**Nota van
Beantwoording en
wijziging inzake
partiële wijziging van
de Legger Delfland met
kenmerk LEGGER2023-
D-03**

LEGGER2023-D-03
DMS# 2203549
18 juli 2023

Figuur 1

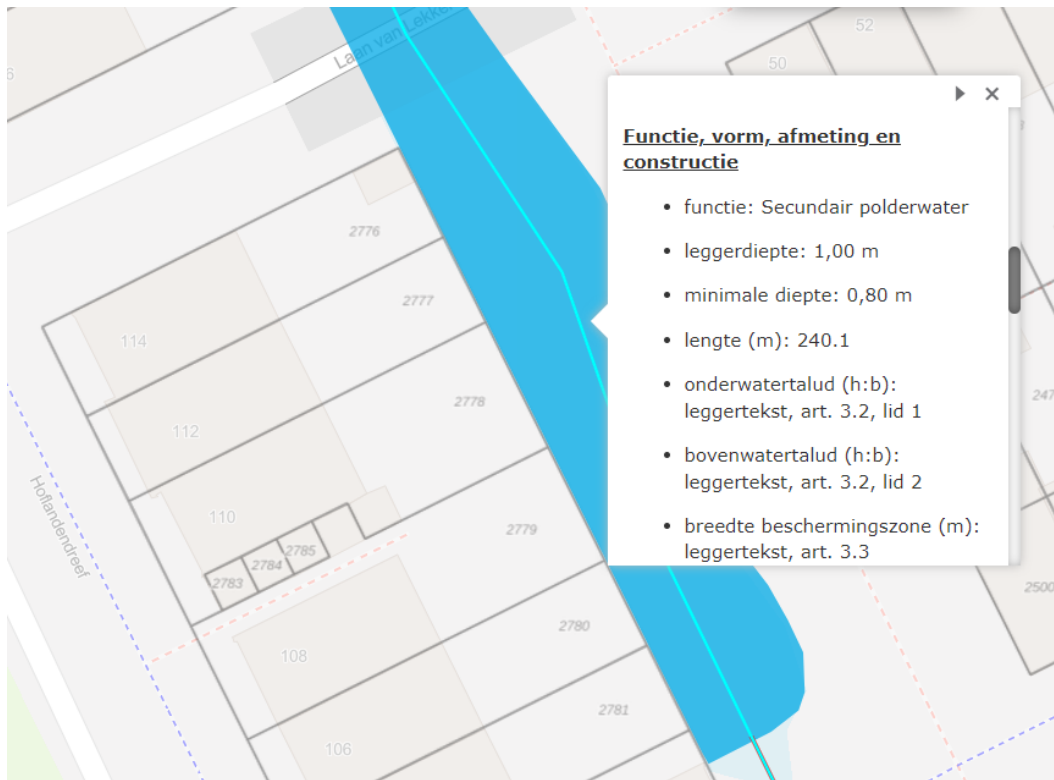
De bewoner van de Hoflandendreef 110 heeft het vermoeden dat de afmetingen van het water in het ontwerpbesluit voor de leggerwijziging niet juist zijn en dat de waterdiepte ook niet klopt met wat er in het ontwerpbesluit voor de leggerwijziging staat, zie figuur 1. De bewoner heeft de diepte van het water middels een sonar zelf nagemeten en stelt dat het water overal tussen 0,50m tot 0,60m diep is. Daarnaast heeft de bewoner vragen gesteld over de processen rondom het inmeten van wateren voor de leggerkaart en over het onderhoud van dit water.

De Legger Delfland wordt aangepast conform de uitgevoerde maatregelen uit de verleende vergunning. Delfland heeft bij het intekenen van het betreffende water de juiste afmetingen aangehouden. Op de leggerkaart behorende bij het ontwerpbesluit staat een leggerdiepte aangegeven van 1,00m met een minimale diepte van 0,80m. Dit is conform de verleende vergunning. Het bepalen van de waterdiepte met behulp van een sonar door de bewoner kan Delfland helaas niet beschouwen als een officiële dieptemeting van het water, ondanks de welgemeende bedoelingen van de bewoner. Het bepalen van het benodigde onderhoud van dit water en de eventuele daaruit voortvloeiende maatregelen zullen tijdens de schouw in het najaar worden gedaan. Dit water wordt voorgepeild en als blijkt dat de watergang niet op diepte is, dan zal deze in de winter van baggerseizoen 2024-2025 gebaggerd worden.
